Al·legacions que formula [REDACTED] amb document d'identitat [REDACTED]
amb domicili en [REDACTED] amb correu electrònic a efecte de notificaciones:
[REDACTED] i amb telèfon [REDACTED] com a persona preocupada per la situació i,

En relació amb l'anunci de l'Ajuntament de Planes pel que es sotmet a informació pública l'expedient en relació amb l'anunci de l'Ajuntament de Planes pel qual es sotmet a informació pública l'expedient de l'aprovació del Programa d'Actuació Integrada del sector Mas de la Foia en règim de gestió per les persones propietàries publicat al DOGV de l'11 de juny de 2026.

Dice la "Memoria" de la "Proposición Jurídico-Económica" del PAI Sector 'Mas de la Foia':

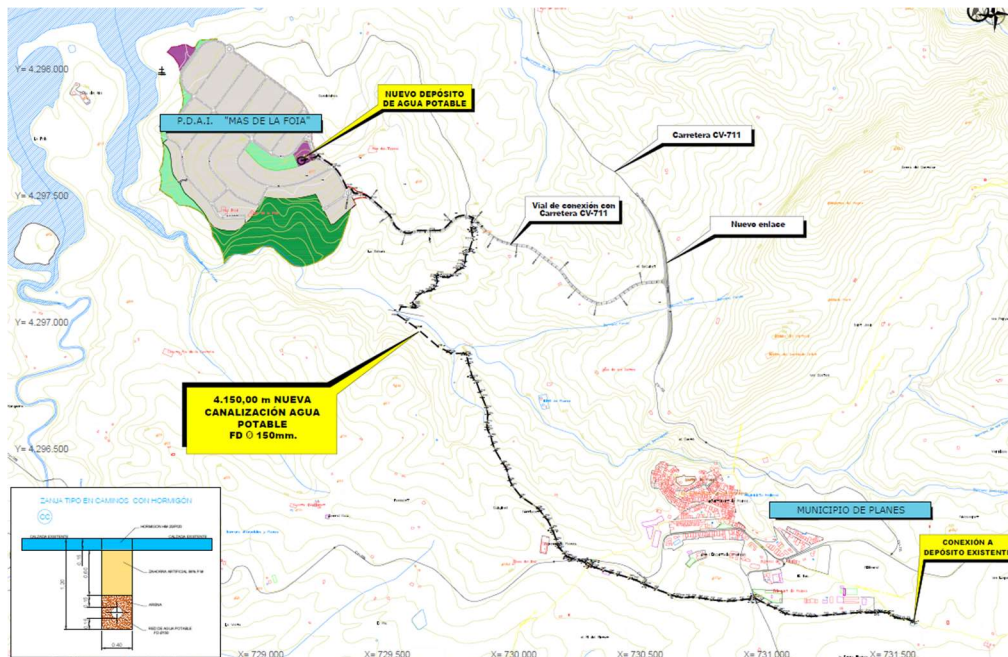
Es decir, no se evalúan las obras de conexión viaria ni las instalaciones eléctricas.

Dice la pág.78 del Documento ambiental:

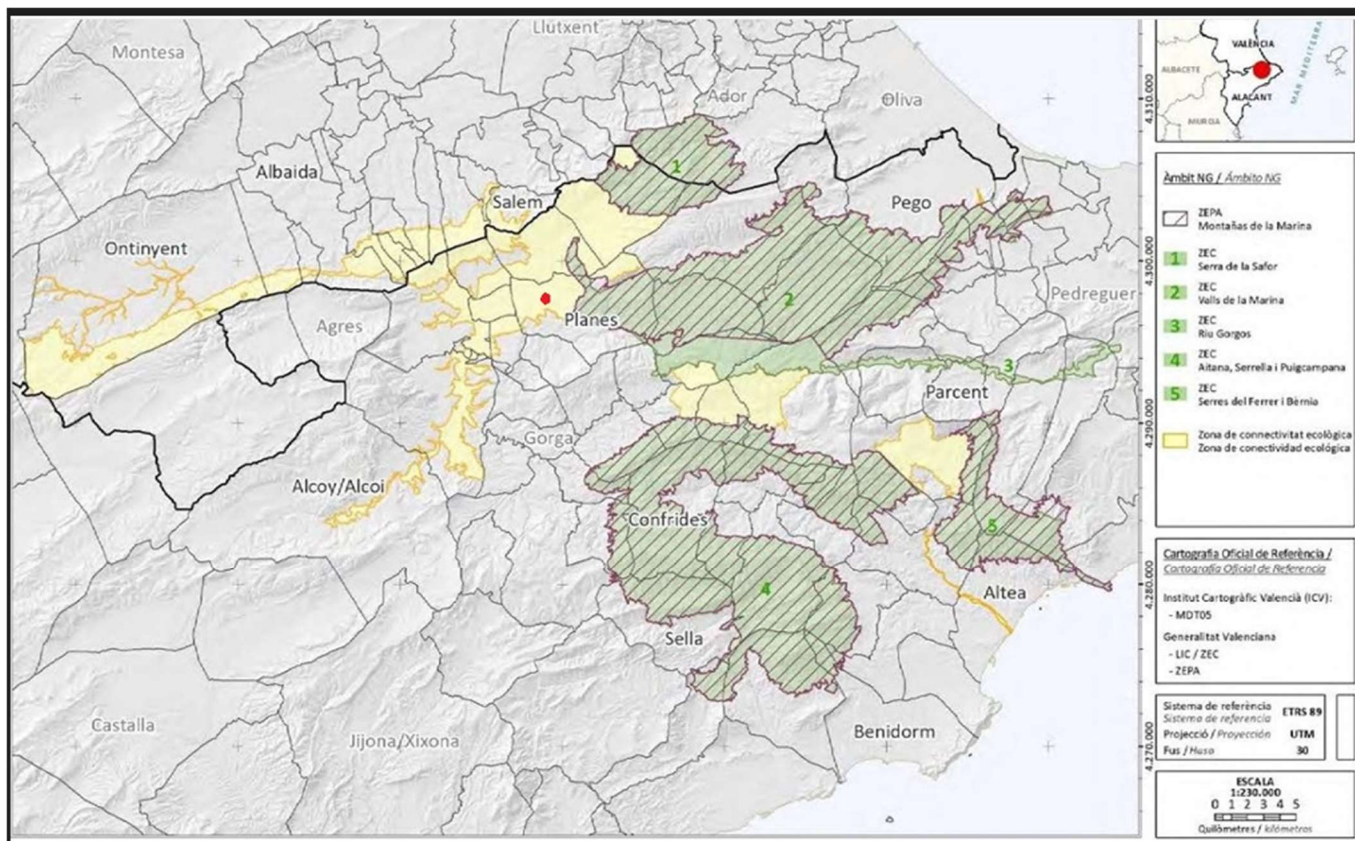
Todo el espacio ocupado por el PAI se incluye dentro de un corredor ecológico fluvial sobre el cual no se ha valorado el posible impacto ambiental

16. NO SE HA VALORADO EL IMPACTO AMBIENTAL SOBRE EL SUELO FORESTAL ESTRATÉGICO COLINDANTE AL PAI

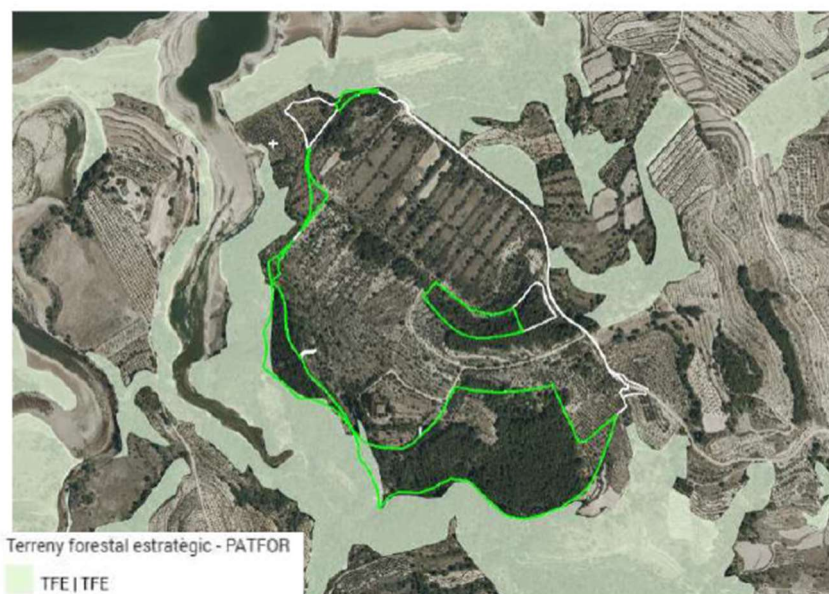
16.1. El Documento ambiental se limita a hacer constar la naturaleza forestal del terreno limítrofe, aunque no plantea ninguna medida de protección y prevención más allá de la deforestación de una franja para prevenir incendios:

17.1. Dice la pág. 106 del Documento ambiental:

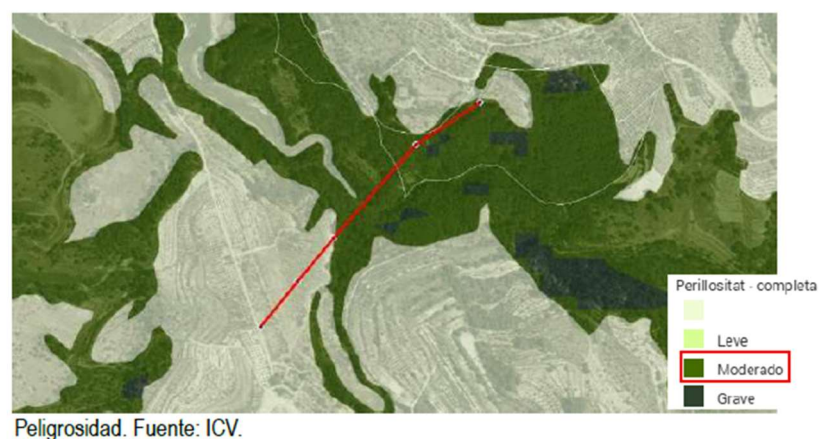
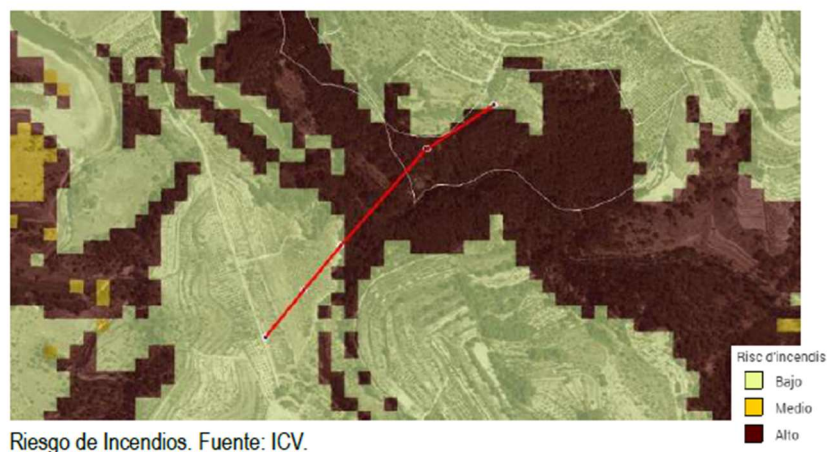
No tiene sentido autorizar una urbanización rodeada de suelo forestal donde el peligro de incendio es muy alto.

Consideramos que los 30 m. son insuficientes.

18. SE OCULTA LA PRESENCIA EN LA ZONA DEL ÁGUILA AZOR PERDICERA, EN PELIGRO DE EXTINCIÓN

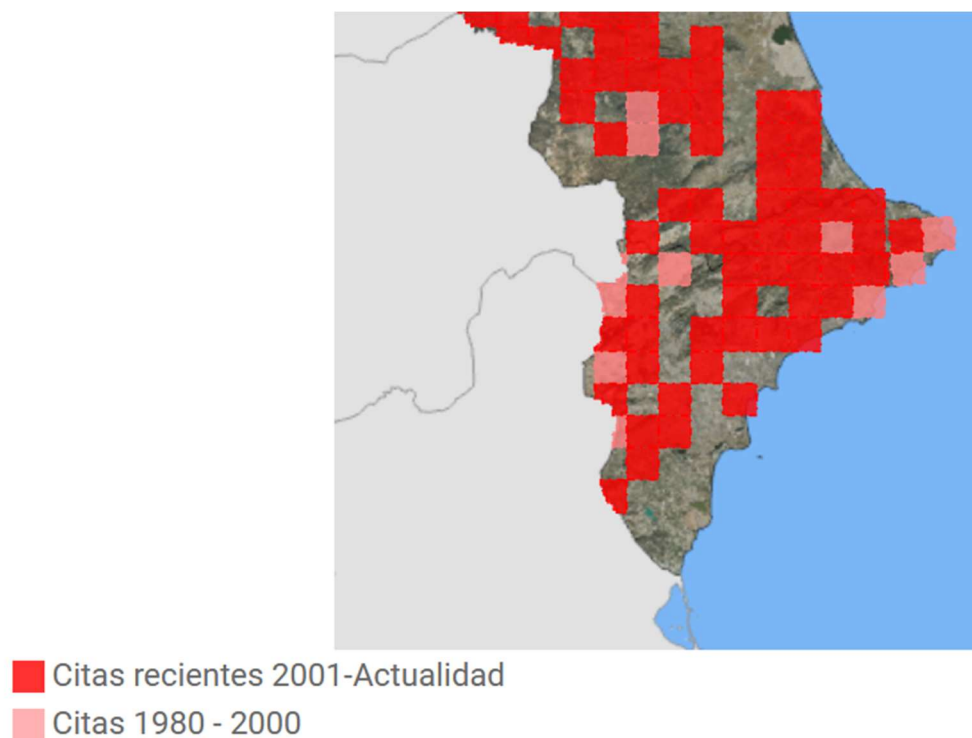
19.2. Esta especie no se encontraba en peligro de extinción en 2002 cuando se aprobó la declaración de impacto ambiental del Plan parcial.

22. A TAN SOLO 1500 METROS SE ENCUENTRA LA ZEPA "MONTAÑAS DE LA MARINA" Y NO SE HA REALIZADO EL CORRESPONDIENTE ESTUDIO DE REPERCUSIONES SOBRE LA RED NATURA 2000

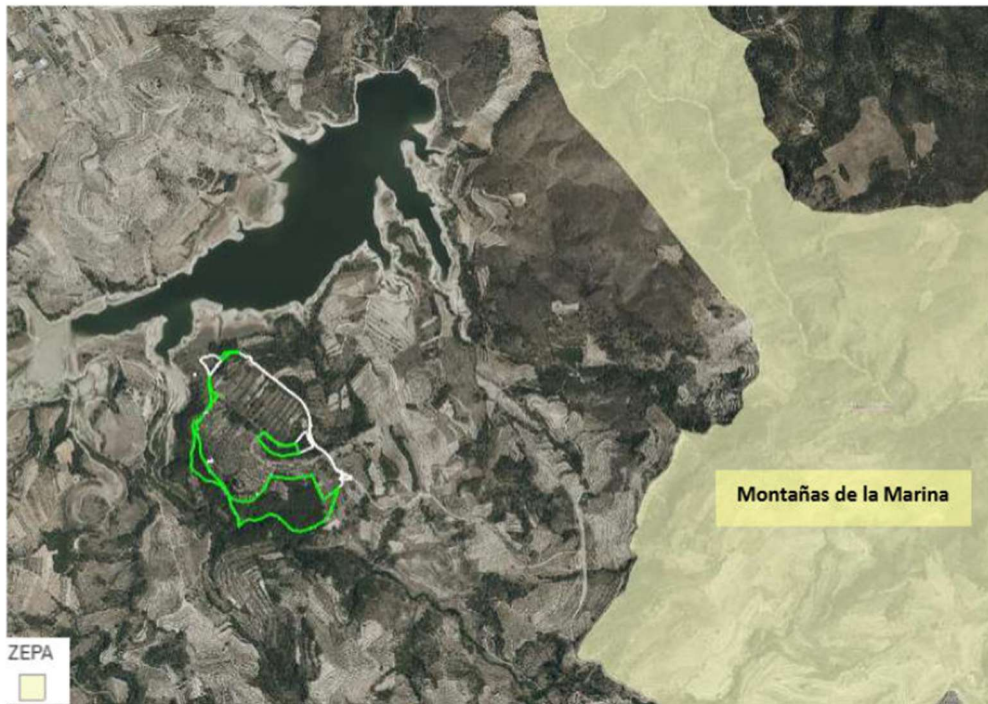
Según la interpretación del mismo que ha hecho el Tribunal de Justicia de la Unión Europea es necesario realizar la evaluación establecida en dicho precepto también en planes y proyectos ubicados fuera de la Red Natura 2000, que puedan afectar a esta. Por tanto, en este caso debería hacerse esa evaluación de una manera adecuada, evaluando la posible afección a las especies que ocupan las ZEPAs, pero que pueden desplazarse fuera de los espacios protegidos para alimentarse o dispersarse.
